改善箇所説明図

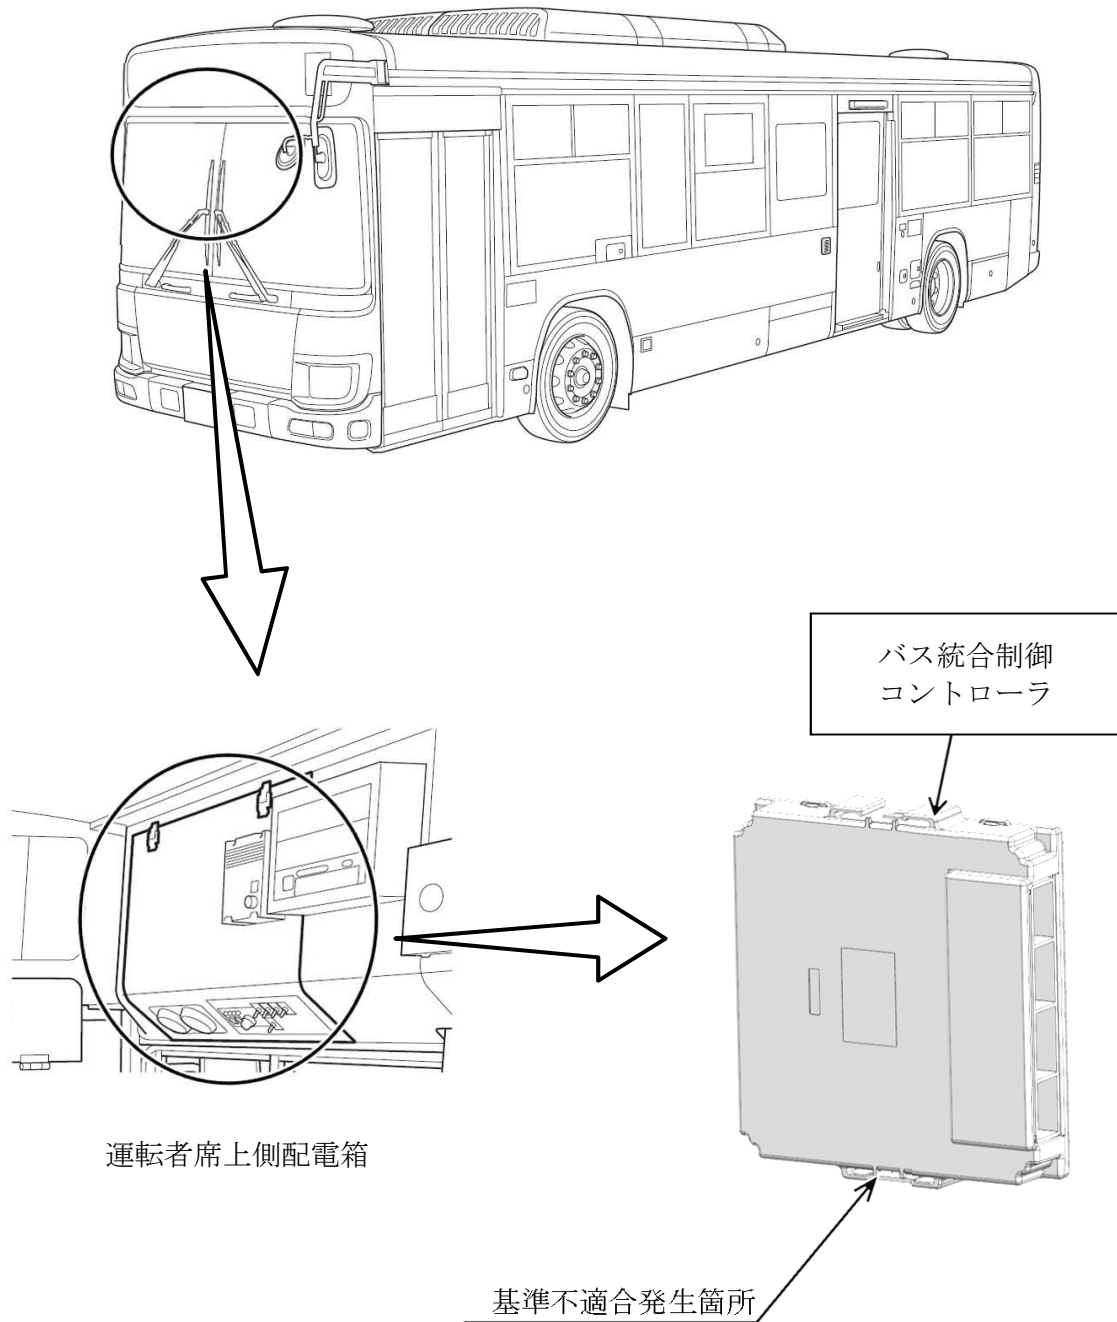
バスの統合制御コントローラにおいて、扉挟み込み防止機能の制御プログラムが不適切なため、扉閉作動中にアクセルペダルを踏み込むと、扉挟み込み防止機能が作動を停止し、乗客が扉に挟み込まれるおそれがある。

全車両、扉挟み込み防止機能の制御プログラムを対策プログラムに書き換える。

識別 : 運転者席上側配電箱付近に識別シール（オレンジ色）を貼付する。
